通学路対策箇所図(2 安納小学校)

通学路対策箇所図(3 国上小学校)

通学路対策箇所図(4 住吉小学校)

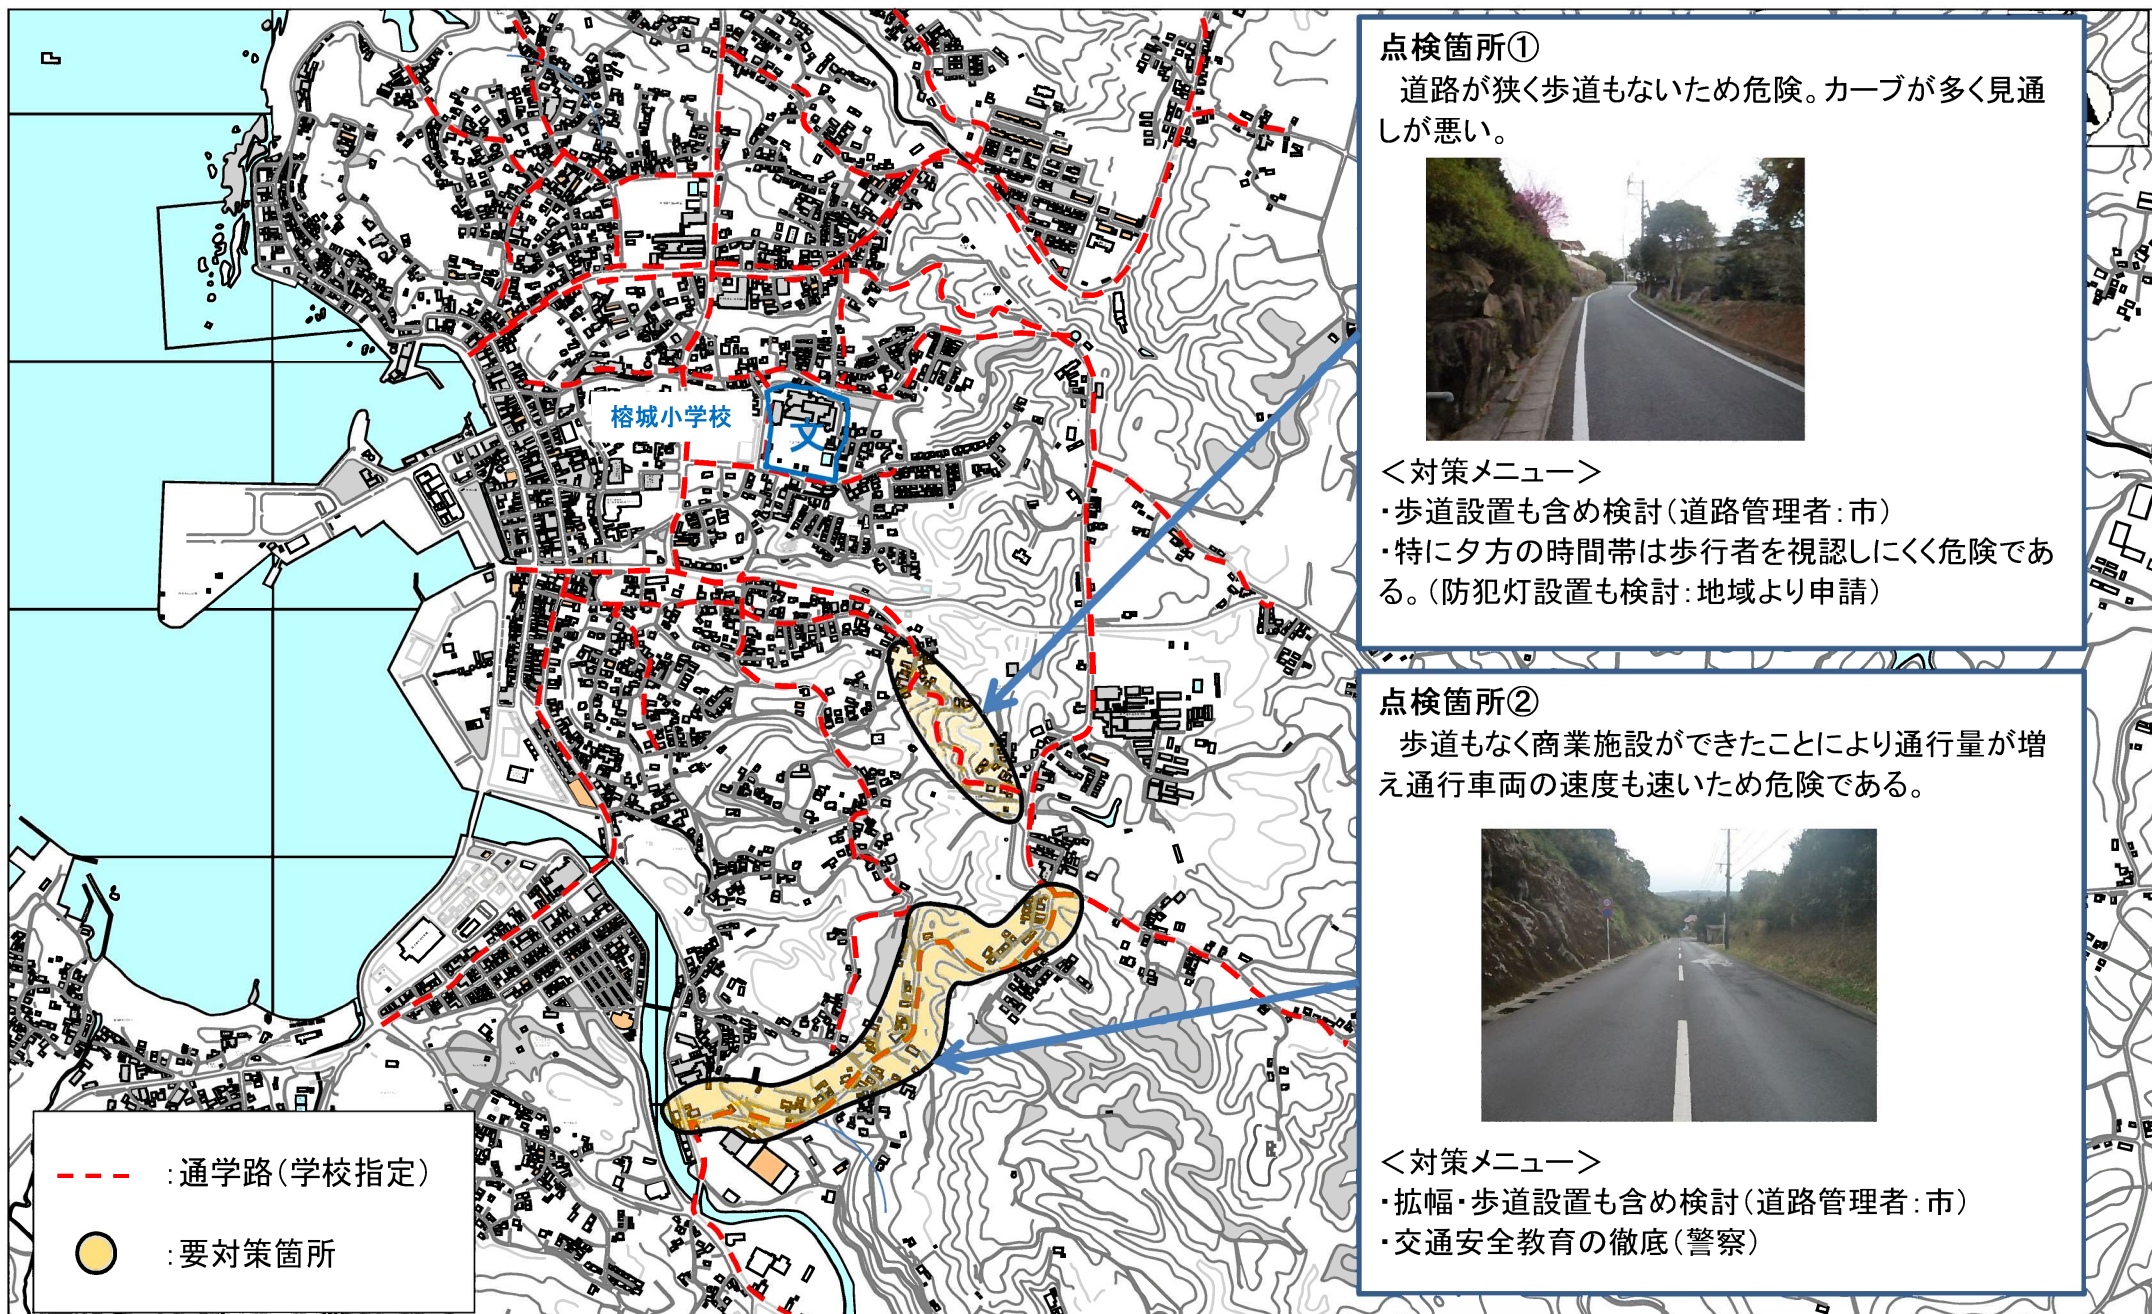
- ・停止線が薄くなっていて危険である。

- ・ガードレールが一部無い箇所があり危険である。

- ・交差点の路面標示が薄くなっていて危険である。
- ・横断歩道がなく危険である。

- ・停止線の引き直し(警察)

- ・今年度中に実施予定(道路管理者:市)

- ・路面標示の引き直しを検討(道路管理者:県)
- ・横断歩道設置については道路状況等

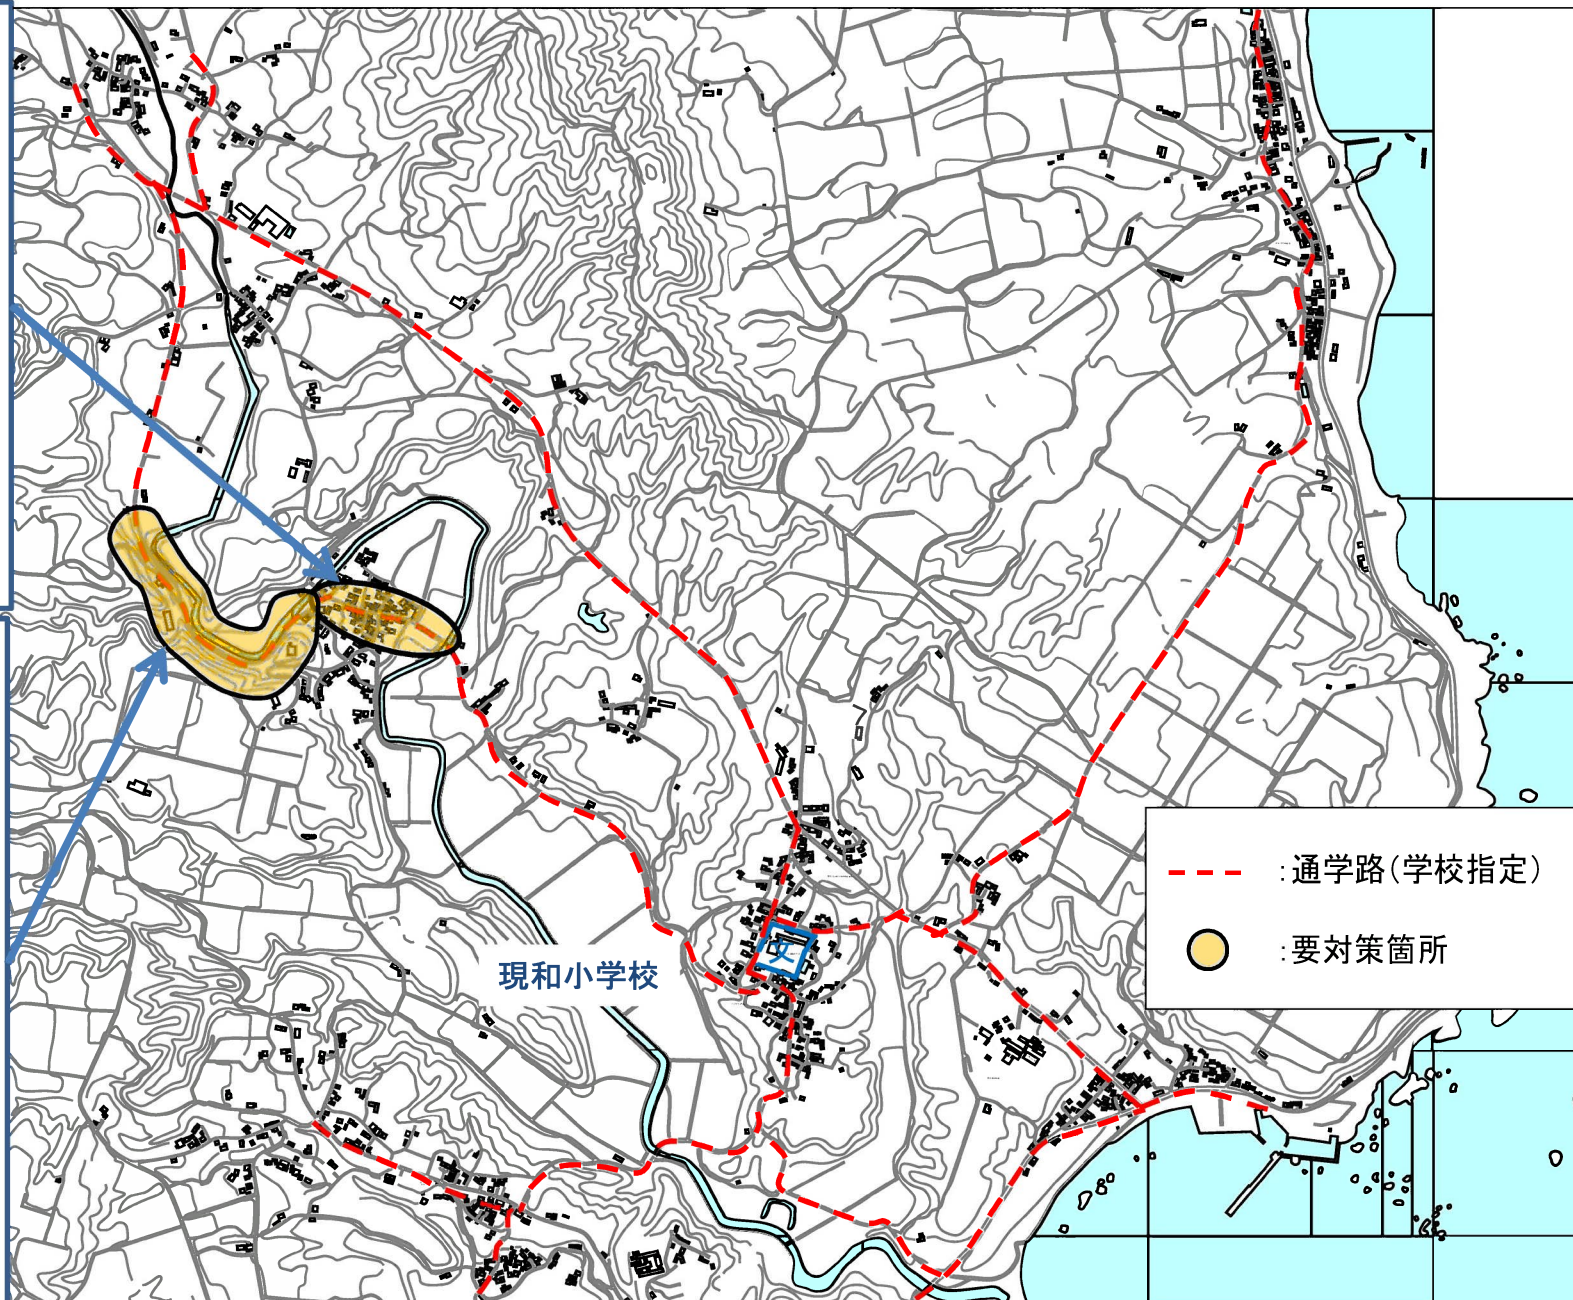
・歩道も無く側溝に蓋が被っていないため危険。舗装に段差があり危険である。

・歩道も無く法面の勾配が急で大雨時は落石等があり危険である。

・交通量が多くカーブで見通しが悪く一部ガードパイプが無い箇所があり危険。

横断歩道の予告路面標示が薄くなっている。

・歩道設置・落蓋側溝の設置を検討(道路管理者:市)

・道路拡幅・歩道設置を検討(道路管理者:市)
・大雨時は迂回して通学するように指導(学校)

- ・路面標示等の設置について検討(警察)
- ・ガードパイプの延長・路面標示の検討(道路管理者:県)
- ・交通安全教育の徹底(学校)
